Modification n°1 du Plan Local d'Urbanisme  
DE BRISSAC-QUINCE

Pièce n°1

# Rapport de Présentation

APPROBATION  
Février 2014

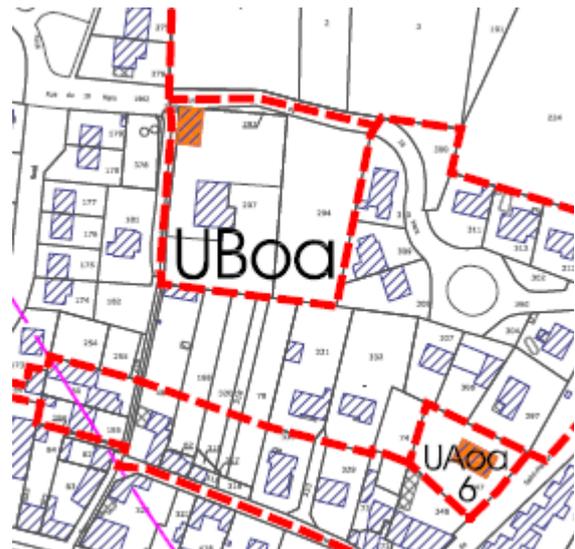
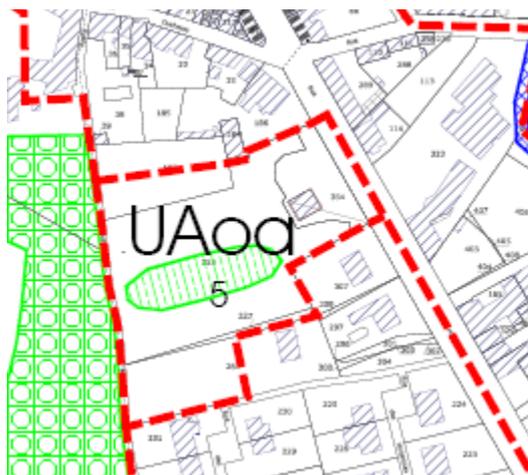
- Au niveau du plan de zonage, la localisation de l'emplacement réservé n°19 était légèrement erronée (cf. plans ci-après) ;
- Au niveau du plan de zonage, au moment de l'impression des plans d'approbation, une erreur informatique était intervenue : le calque « bâtiments à démolir n'ayant pas été activé ;

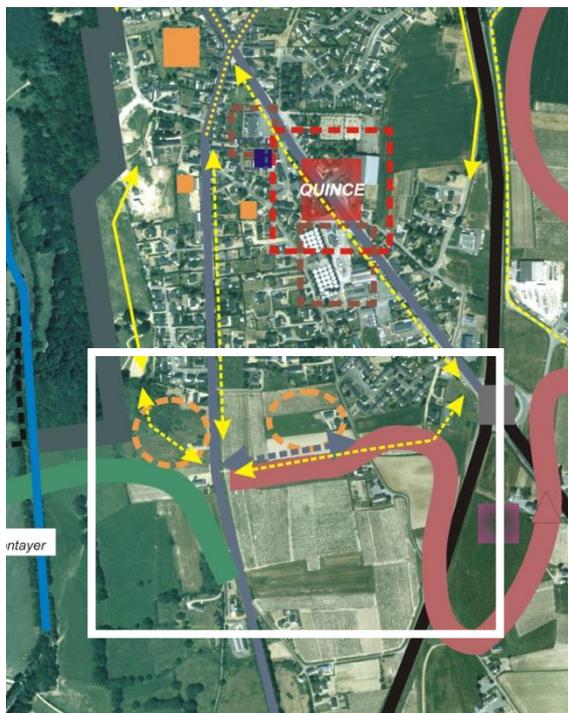
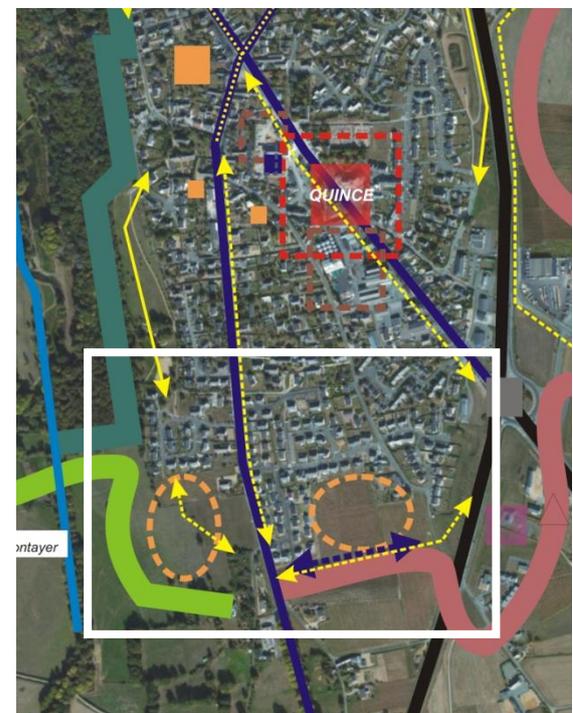
- Au niveau du PADD, au moment de l'élaboration du PLU la photo aérienne disponible ayant servi de support n'intégrait pas les derniers lotissements réalisés au sud de Quincé. Or cela a été à l'origine d'une erreur de positionnement des nouvelles extensions urbaines envisagées dans le cadre du PLU. La modification est donc mise à profit pour substituer au niveau du PADD une photo aérienne plus récente en guise de fond de plan et donc de bien mettre en cohérence la localisation schématique des extensions urbaines avec celles qui ont été définies au niveau du plan de zonage pour qu'il y ait bien cohérence entre les 2 documents.

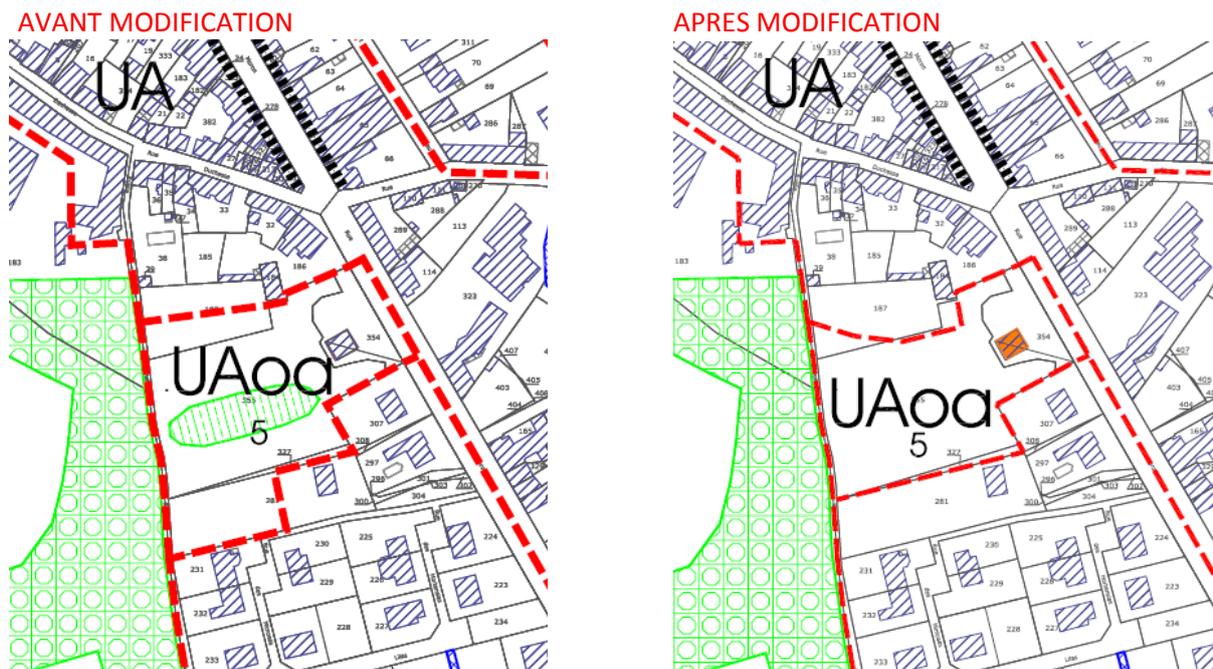
Au moment de la consultation des Personnes Publiques Associées sur le projet de PLU arrêté, le Conseil Général avait part de certaines réserves quant au choix du positionnement suggéré pour le nouvel accès à l'agglomération au niveau du pôle d'équipements du Marin (cf. avis ci-dessous), en indiquant que cela méritait une analyse de faisabilité plus fine. Or n'ayant pas le temps de procéder à cette analyse avant l'approbation du PLU, il avait été décidé d'un commun accord que les résultats de cette analyse pourraient être intégrés ultérieurement dans le cadre d'une modification du PLU, dans la mesure où ce projet ne revêtait pas à un caractère d'urgence.

- la desserte du pôle d'équipements du Marin, telle qu'évoquée dans le PADD à partir de la RD 748, doit tenir compte de contraintes techniques (inter-distances entre bretelles d'accès, longueur d'entrecroisement,...) qui risquent d'entraîner d'importants investissements coûteux pour votre collectivité. Une analyse de faisabilité plus fine s'avère sans doute nécessaire et des solutions moins onéreuses doivent pouvoir être trouvées en concertation avec le Département.

L'analyse faite ensuite par le Conseil Général a confirmé que, le principe d'accès tel que figuré au PADD du PLU opposable, serait financièrement très pénalisant compte tenu des contraintes techniques et qu'il serait plus judicieux de travailler plutôt sur une hypothèse de création d'une sortie plus au sud venant se greffer sur la route de Charcé, qui pourrait aussi présenter l'intérêt de ne pas intéresser que la desserte du pôle d'équipements du Marin.

Compte tenu de cette analyse, la commune a donc choisi de mettre à profit la modification n°1 du PLU pour légèrement décaler sur la carte du PADD de l'agglomération le positionnement de cette bretelle de sortie. On reste bien toujours sur un principe général qui devra être affiné techniquement pour ensuite éventuellement se traduire en emplacement réservé sur le plan de zonage et se concrétiser en terme de réalisation.

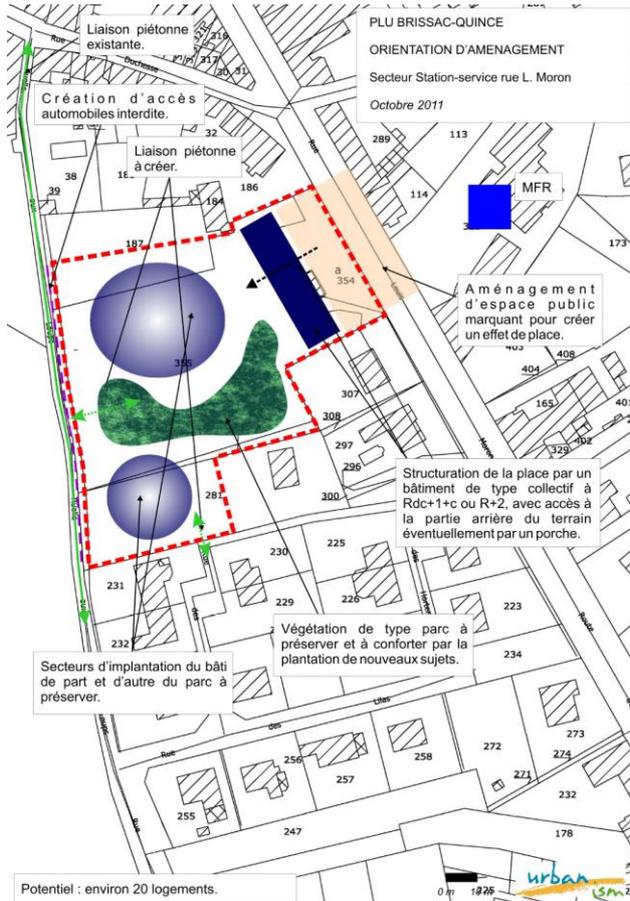
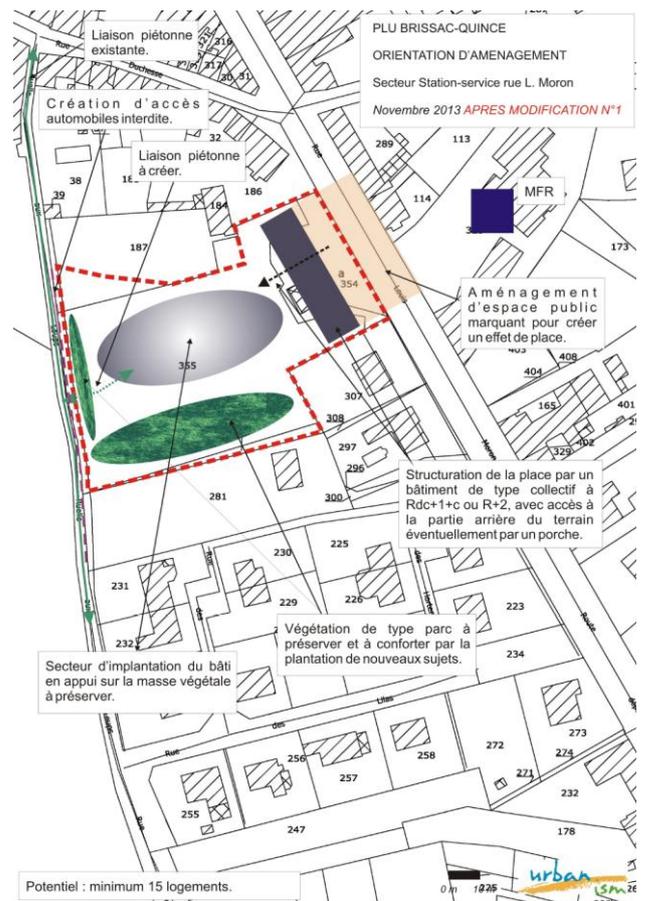
Il s'agit tout d'abord du périmètre concerné par l'OAP et correspondant à la zone UAoa5. En effet, les négociations foncières n'ont pas permis aux porteurs de projet d'acheter tout le foncier correspondant à ce périmètre. Ainsi en frange nord de la zone UAoa5 la vente de la propriété bâtie contiguë a conduit à un redécoupage foncier au niveau de la parcelle n°187 s'appuyant sur une limite topographique (dénivellation). En frange sud, l'arrière de la parcelle n°281 n'a pas pu être acquis et le plan de composition retenu ne peut permettre d'envisager la création d'une voie pour aller désenclaver à terme le fond de la parcelle n°281, sans arriver à un surcoût d'aménagement difficilement supportable pour l'opération. Il a donc été décidé de réduire le périmètre du secteur UAoa5 (et donc le périmètre de l'OAP) à l'emprise foncière des porteurs de projet, étant entendu que la densification du fond de la parcelle n°281 reste possible en créant un accès depuis la partie avant du terrain (l'espace non bâti entre la maison et la limite de parcelle étant largement suffisant).

La réduction de cette emprise porte sur environ 1000 m<sup>2</sup>, ce qui conduit à réduire le nombre minimal de logements de 20 à 15 unités (tant au niveau de l'OAP que du règlement écrit de la zone UA). Le projet des Castors Angevins et du Val de Loire porte sur 17 logements (8 logements collectifs et 9 logements groupés), mais comme on affiche des ordres de grandeur on se cale sur des multiples de 5 pour laisser une certaine souplesse au dispositif.

L'autre modification importante au niveau du plan de zonage consiste en la suppression de la trame « parc urbain à préserver » au titre de l'article L.123-1-5-7° qui figurait en partie centrale. La suppression de cette trame ne veut pas dire que le projet fait abstraction des arbres existants. Au contraire, le relevé topographique réalisé dans le cadre du projet a permis de localiser précisément les arbres présents sur le terrain (ce qui naturellement n'est pas possible au stade du PLU) et donc de voir ceux qui présentaient un intérêt à être préservés.

Il a donc été décidé de modifier la localisation de la végétation à préserver et conforter au niveau de l'OAP et de ne pas figer les choses sur le zonage du PLU, en laissant plutôt le soin à la commune de continuer à travailler en concertation étroite avec le porteur de projet pour qu'en phase chantier des dispositions spécifiques soient prises pour assurer la pérennisation des arbres (exemple de dispositions pouvant être imposée à ce stade : « lors de la phase de travaux de construction des maisons et des aménagements d'espaces communs, il doit être mis en oeuvre le balisage d'une zone de protection d'un diamètre au moins égal à celui du houppier dans laquelle sont interdits les terrassements, les stockages de terre et de matériaux, le passage de véhicules »).

Il est par ailleurs précisé que le règlement de la zone UA pour ce secteur a été modifié au niveau de l'article 6 « Implantation des constructions par rapport aux voies et emprises publiques », pour imposer un recul minimal de 2 m par rapport à l'alignement de la ruelle aux Loups, afin justement de protéger les arbres existants intéressants à cet endroit.

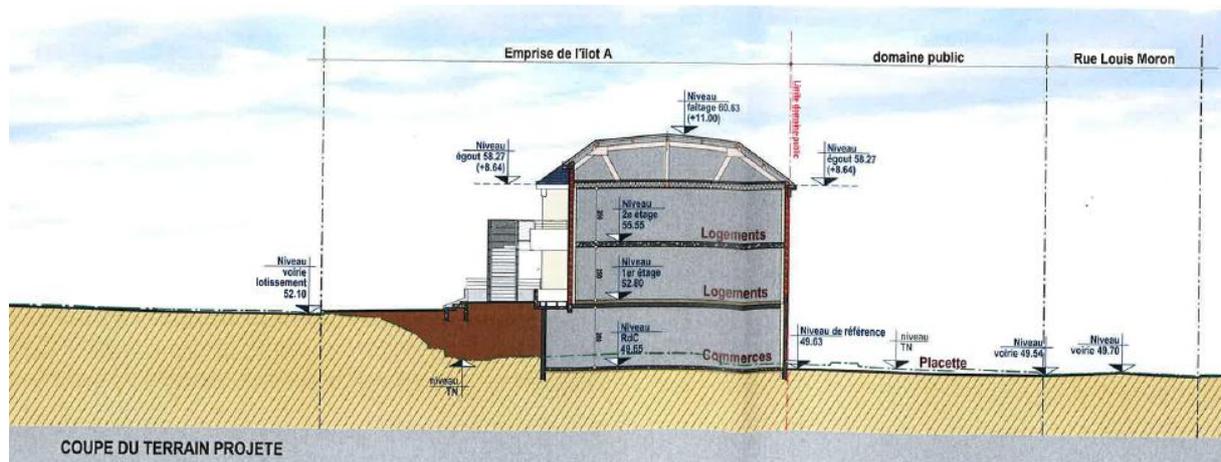
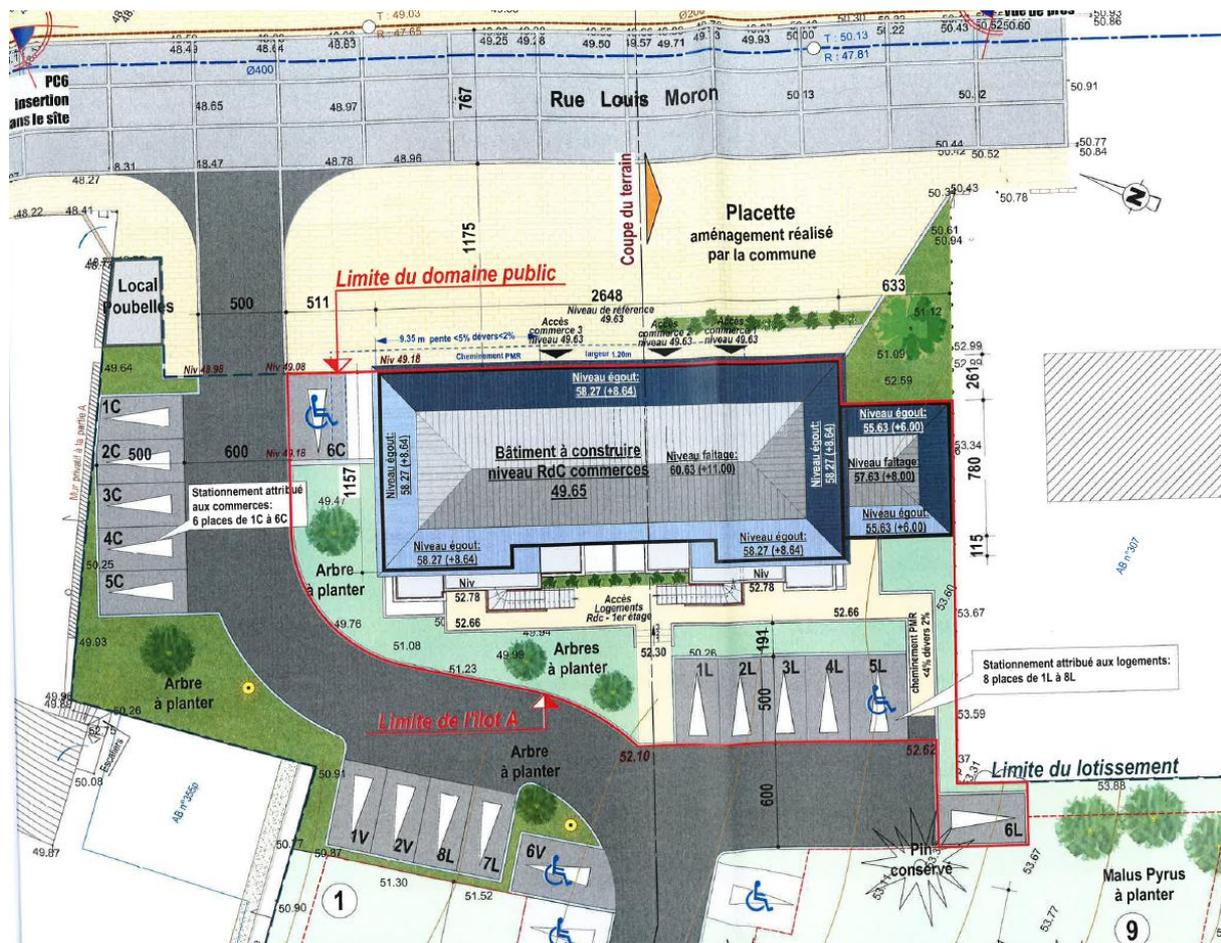
Au niveau de l'OAP, les autres points qui ont évolué concernent notamment la suppression du principe de création d'une liaison douce vers la rue des Mimosas (évolution de l'article UA3 dans le même sens), dans la mesure où le périmètre étant réduit il devient difficile d'imposer cela. Par ailleurs cela n'est pas paru opportun de doubler la liaison douce existante au niveau de la ruelle aux Loups, afin d'éviter de multiplier les coûts d'aménagement et d'entretien pour la collectivité. En effet, il est apparu plus judicieux de concentrer les efforts sur une seule liaison, notamment eu égard au fait que compte tenu de la topographie il n'est pas évident de répondre aux objectifs d'accessibilité PMR sans surcoût d'aménagement.

En outre, le positionnement des secteurs d'implantation du bâti ont naturellement été revus pour tenir compte de la modification du périmètre et des choix opérés en matière de protection de la végétation existante.

Au niveau du bâtiment à créer en façade sur la rue L. Moron, son positionnement a été légèrement décalé (en se rapprochant de la rue) pour tenir compte d'une demande de l'Architecte des Bâtiments de France dans le cadre de l'examen du projet du Val de Loire (confortement de l'alignement existant sur la rue L. Moron).

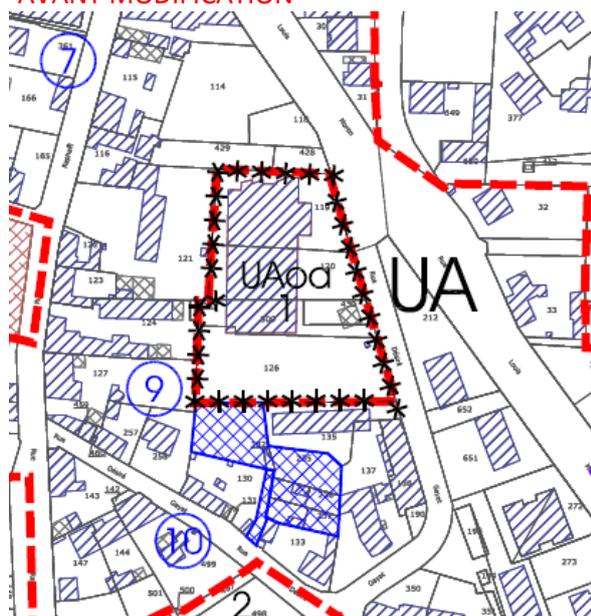
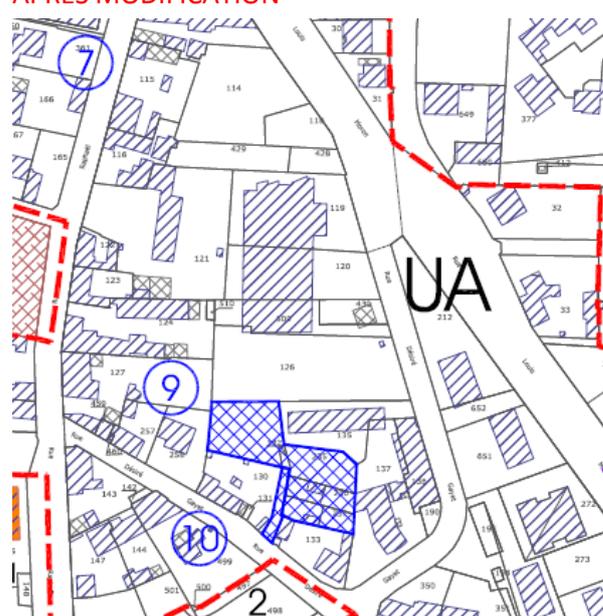
Au moment de l'élaboration du PLU des dispositions spécifiques avaient été mises en place pour le site de l'ancien Shopi à Quincé (création d'un secteur UAoa1 et d'une OAP), afin de gérer l'opération de renouvellement urbain qui était en cours à ce niveau.

L'opération étant désormais réalisée (construction de la Résidence de l'Aubance, programme de 39 logements locatifs sociaux en collectif, avec rez-de-chaussée pour commerces et services), il convient de supprimer ce secteur sur le plan de zonage, l'OAP correspondante et surtout toute les références à ce secteur UAoa1 dans le règlement écrit.

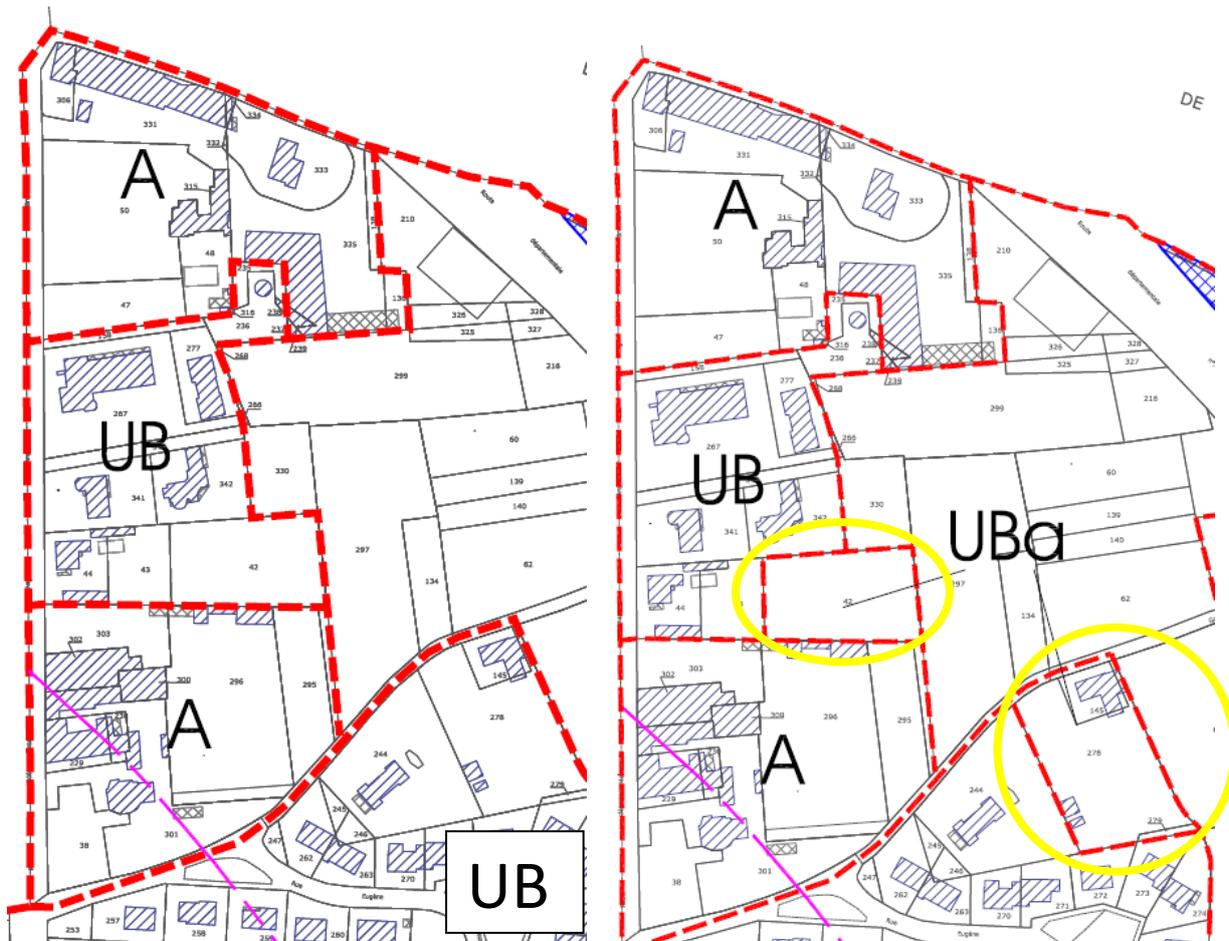
La présente modification est donc mise à profit pour actualiser le zonage d'assainissement, afin d'avoir 2 enquêtes publiques conjointes. Le zonage d'assainissement actualisé est donc annexé au dossier de PLU, mais cela a aussi permis de voir s'il était nécessaire d'adapter à la marge le zonage du PLU. En l'occurrence, 2 parcelles qui ne peuvent être intégrées au zonage d'assainissement collectif au niveau de la zone UB située au nord de l'agglomération, sont donc rattachées à un secteur UBa (« a » pour assainissement non collectif) qui est spécifiquement créé pour l'occasion.

Ce secteur UBa porte sur une superficie de 5600 m<sup>2</sup>. Il est donc créé des règles spécifiques aux articles 4 et 5
